109-я сессия

Правила № 107 (транспортные средства категорий М₂ и М₃) –

Предложение по поправкам серии 07 к Правилам № 107 (транспортные средства категорий М₂ и М₃)

**Представлено экспертом от Международной организации
предприятий автомобильной промышленности***

Рис. 4
Каркас испытательного устройства

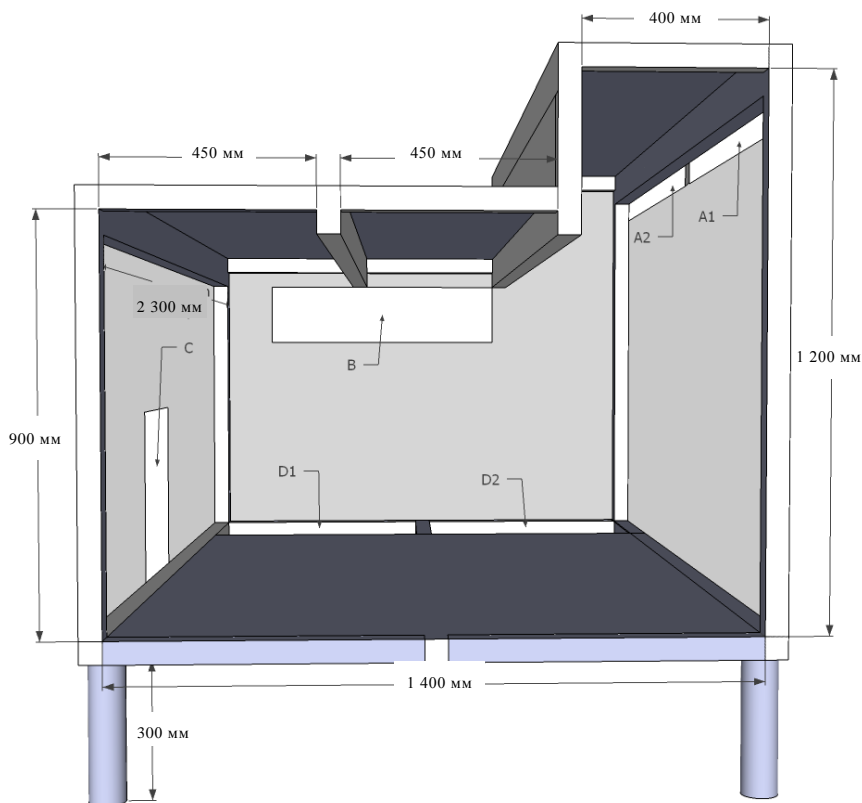
- 1.4 Отверстия
- 1.4.1 Помимо проема для вентилятора, испытательное устройство включает еще шесть отверстий. Размеры и местоположение этих отверстий ~~привязаны к указанным в соответствии с~~ координатами, приведенными в таблице 3. Местоположение ~~указано обозначено~~ по отношению к двум диагонально противоположным углам (все отверстия имеют прямоугольную форму). Отверстия показаны на рис. 4.

Рис. 10
Расстояния для огневого испытания № 2

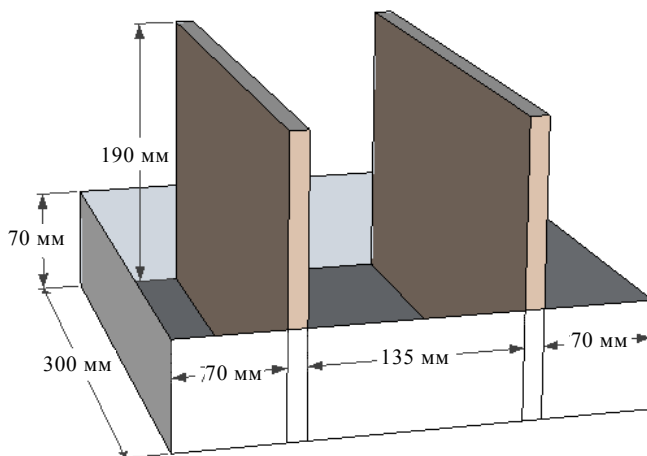
1.10.21 Квадратные поддоны для пожара пролива с негорючими плитами и прямоугольные поддоны для пожара пролива размещают согласно сценариям испытаний, указанным в добавлениях 2–4. На рис. 10 показаны соответствующие размеры для огневого испытания № 2. Огневое испытание проводят перпендикулярно длинному краю испытательного устройства.
